1. Änderung des Regionalplans Ruhr - Windenergie - Stellungnahme der Stadt Oberhausen

14 Stellungnahme der Stadt Oberhausen

15 Bezug: 1. Beteiligung zur 1. Änderung des Regionalplans Ruhr / ab: 03.03.2025

Erläuterungskarte 23

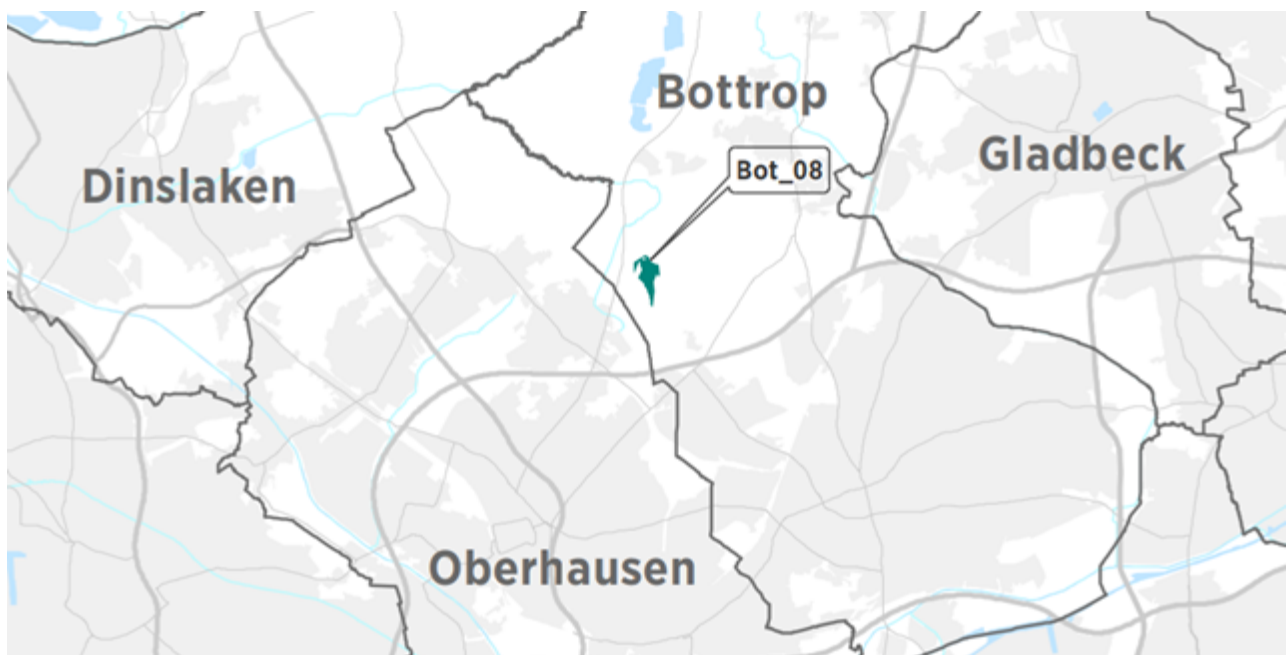
Planentscheidungen berücksichtigt werden. In diesem Kontext wendet sich die Stadt Oberhausen gegen die Ausweisung einer Windenergiebedarfsfläche auf der Halde Haniel (BOT 08). Die Stadt Oberhausen ist durch die Ausweisung in ihrem Belangen betroffen; ein Großteil der südwestlichen Flanke des Haldenkörpers liegt auf Oberhausener Stadtgebiet. Die Halde selber stellt ein wesentliches Element der Freizeit- und Naherholungsfunktion zwischen den Städten Bottrop und Oberhausen dar und ist bedeutend für das zusammenhängende Landschaftsbild der Städte Bottrop und Oberhausen.

Einschränkungen der Naherholungsfunktion: Die Halde Haniel ist im dicht besiedelten Kernraum des Ruhrgebietes eine für die Stadt Oberhausen wesentliche Fläche der naturnahen Naherholung und für die landschaftsorientierte Verbringung der Freizeit. Die Stadt Oberhausen besitzt bereits jetzt einen unterdurchschnittlichen Anteil an Frei- und Waldflächen; jeder weiteren Nutzungsintensivierung im Außenbereich muss daher entschieden entgegengewirkt werden. Hierauf verweist auch § 4 Abs. 1 Nr. 3 RVRG, der für den RVR die Pflichtaufgabe der „Sicherung und Weiterentwicklung von Grün-, Wasser-, Wald- und sonstigen von der Bebauung freizuhalten Flächen mit überörtlicher Bedeutung für die Erholung und zur Erhaltung eines ausgewogenen Naturhaushaltes (Verbandsgrünflächen)“ vorsieht. Die Fortschreibung der Verbandsgrünflächen befindet sich derzeit durch den RVR in Bearbeitung. Gleichzeitig wird durch den RVR aktuell ein Konzept zur Nutzung der Halden für die erneuerbaren Energien, den Tourismus und die Freizeit erarbeitet. Aus Sicht der Stadt Oberhausen wird das Haldenkonzept die Qualität eines Masterplans im Sinne des § 4 Abs. 1 Nr. 1 RVRG besitzen und ist dementsprechend ebenfalls Pflichtaufgabe des RVR. Im Bestand sind im Bereich und auf der Halde Haniel bereits Nutzungen aus dem Bereich der Erholung und der Freizeit vorhanden. Insbesondere wird auf das Amphitheater auf dem Tableau der Halde hingewiesen, welches durch die Errichtung von Windenergieanlagen in direkter Nähe umfangreich eingeschränkt werden wird. Die Stadt Oberhausen sieht in der Festlegung des Windenergiebereiches BOT 08 einen Zielkonflikt mit den zuvor aufgeführten Pflichtaufgaben, der nicht abschließend behandelt ist. Auch wenn dem Ausbau der erneuerbaren Energien nach § 2 EEG ein überragendes öffentliches Interesse testiert wird, verweist der § 2 EEG auch darauf, dass der Vorrang in der Abwägung nur bis zum Erreichen der Treibhausneutralität gegeben ist. Die Lebensdauer der möglichen Windenergieanlagen geht über diesen Betrachtungsraum hinaus. Ob die Festlegung des Windenergiebereiches BOT 08 daher langfristig notwendig ist, muss in der Abwägung zu den anderen öffentlichen Belangen geklärt und ins Verhältnis gesetzt werden. Die Stadt Oberhausen sieht auf Grund der sehr geringen Fläche des Windenergiebereiches gegenüber den ebenfalls über den Art 20a des GG gedeckten Erhalts der natürlichen Lebensgrundlagen im Sinne eines freien und ungestörten Zugangs zu Natur und Naherholung in Verbindung mit den anderen Pflichtaufgaben des RVR ein Defizit in der Planbegründung.

Einschränkungen des Landschaftsbildes: Die Halde Haniel ist ein von Menschen geschaffenes Landschaftsbild und dokumentiert in hohem Maß die Geschichte des Ruhrgebietes und der Kohleindustrie. Die Halde Haniel erhebt sich über die umgebene Fläche und bildet mit ihr einen großen Landschaftsraum. In direktem Umfeld der Halde befinden sich auf Oberhausener Stadtgebiet im Landschaftsplan der Stadt festgesetzte Gebiete, die für den Erhalt der Landschaft vorgesehen sind. Eine Nutzung der Halde in Teilen für die Windenergie verändert das Landschaftsbild nachhaltig und beeinträchtigt die geplante Entwicklung des Landschaftsraums in Oberhausen. Für die Stadt Oberhausen ist aufgrund der starken anthropogenen Veränderungen durch die Montanindustrie der Schutz des

Landschaftsbildes notwendig, um auch zukünftigen Generationen Identifikation mit ihrer Heimat zu bieten und das Wissen um die Entwicklung des Ruhrgebietes ablesbar zu halten. Die wenigen unverbauten Teile der Landschaft sind als Ausgleich zu erhalten. In diesem Zusammenhang sieht die Stadt Oberhausen einen nicht abschließend bewerteten Zielkonflikt im Regionalplan Ruhr, der einerseits den erneuerbaren Energien Fläche bieten soll, der andererseits nach § 6 des LNatSchG NRW auch Landschaftsrahmenplan und damit eine dem Landschaftsplan übergeordnete Ebene ist. Warum die Festlegungen der Halde Haniel im geltenden Regionalplan Ruhr als AFAB und Wald mit den Überlagerungen BFLE und Regionaler Grünzug zur Festlegung als Windenergiebereich insbesondere in Hinblick auf die untergeordnete Größe des geplanten Windenergiebereiches zurücktreten müssen, ist aus Sicht der Stadt Oberhausen nicht nachvollziehbar dargestellt. Die Stadt Oberhausen sieht hier einen Zielkonflikt zu Ziel 2.2-1 „Regionale Grünzüge sichern und entwickeln“ und Ziel 2.2-5 „Regionale Grünzüge aufwerten“ des geltenden Regionalplan Ruhr. In den der 1. Änderung des Regionalplan Ruhr zugrundeliegenden Berechnungen zur Flächenverfügbarkeit für die Festlegung von Windenergiebereichen sind mehr Flächen gefunden worden als zur Umsetzung des WindBG im Geltungsbereich des Regionalplan Ruhr notwendig sind. Entsprechend besteht aus Sicht der Stadt Oberhausen keine Notwendigkeit der Überplanung der Halde Haniel als bestehenden Landschaftsraum.
